关于中国信达资产管理股份有限公司四川省分公司营业办 公用房装修改造项目提问的答疑

针对部分潜在投标人关于本项目的提问，现作如下答疑：

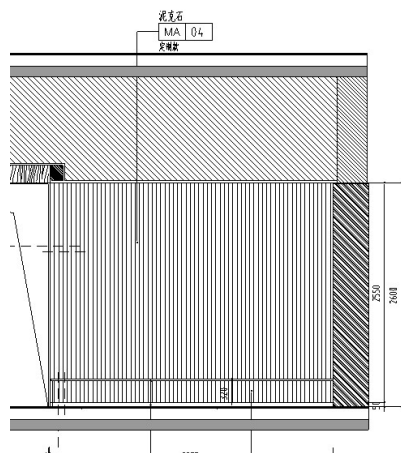
问：2、清单中只有成品单开木饰面门，缺少双开木饰面门，请复核；

答：清单工程量里已包含双开门木饰面。

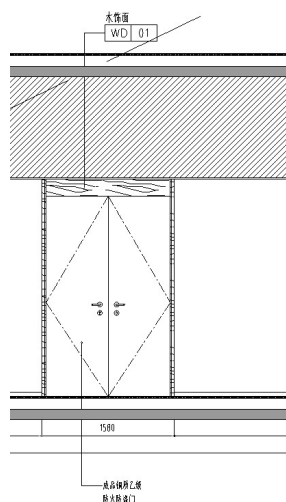
问：3、大堂 MA-04 泥客石（定制款）有何特殊工艺？请提供详细物料；

答：请投标人综合考虑。

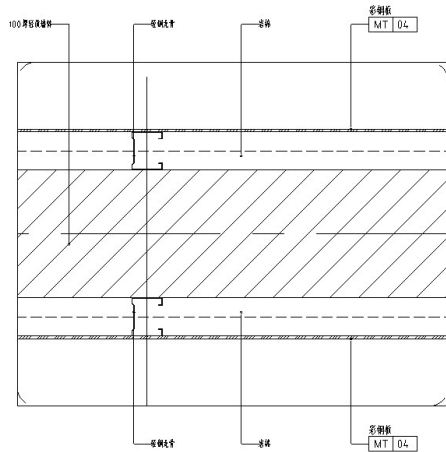
问：5、机房装修改造项目中防火彩钢板清单中做法为轻钢龙骨+基层板+饰面板，图纸节点中为轻钢龙骨+岩棉+饰面板，以何为准？

答：以清单为准。
